# SISTEMI DVS-1200Z / DVS-2400Z

## NOTA IMPORTANTE

*Le centrali serie DVS-1200Z/DVS-2400Z con versione 2.1 2001 oltre ad avere ripristinato la possibilità di escludere la supervisione al singolo sensore direttamente dalla tastiera della centrale, possiedono le seguenti novità in programmazione:*

DT01152-DI1002

### **Tempo ritardo entrata - Passo #25**

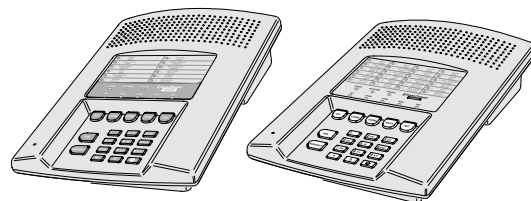
Il tempo ritardo entrata impostato in fabbrica è di 30 secondi.

Il tempo ritardo entrata può essere impostato da 20 a 255 secondi.

**NOTA:** Non impostare il ritardo entrata troppo breve. L'utente potrebbe non avere sufficiente tempo per disinserire il sistema prima che scatti l'allarme. Scrivere il nuovo tempo ritardo entrata nel Manuale Utente.

### **Tempo ritardo entrata - Passo #25**

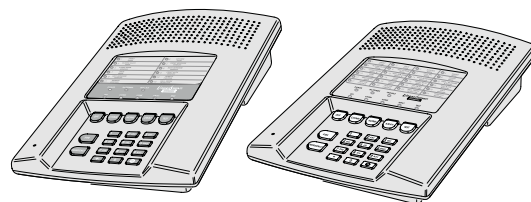
*Le centrali serie DVS-1200Z/DVS-2400Z con versione 2.1 2001 oltre ad avere ripristinato la possibilità di escludere la supervisione al singolo sensore direttamente dalla tastiera della centrale, possiedono le seguenti novità in programmazione:*

Il tempo ritardo entrata impostato in fabbrica è di 30 secondi.

Il tempo ritardo entrata può essere impostato da 20 a 255 secondi.

**NOTA:** Non impostare il ritardo entrata troppo breve. L'utente potrebbe non avere sufficiente tempo per disinserire il sistema prima che scatti l'allarme. Scrivere il nuovo tempo ritardo entrata nel Manuale Utente.

### **Tempo ritardo entrata - Passo #25**

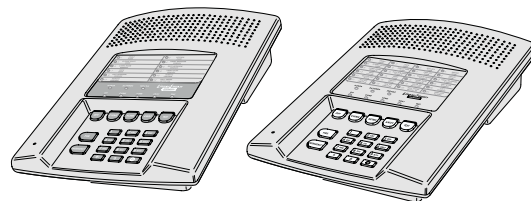
*Le centrali serie DVS-1200Z/DVS-2400Z con versione 2.0 2000 oltre ad avere ripristinato la possibilità di escludere la supervisione al singolo sensore direttamente dalla tastiera della centrale, possiedono le seguenti novità in programmazione:*

Il tempo ritardo entrata impostato in fabbrica è di 30 secondi.

Il tempo ritardo entrata può essere impostato da 20 a 255 secondi.

**NOTA:** Non impostare il ritardo entrata troppo breve. L'utente potrebbe non avere sufficiente tempo per disinserire il sistema prima che scatti l'allarme. Scrivere il nuovo tempo ritardo entrata nel Manuale Utente.
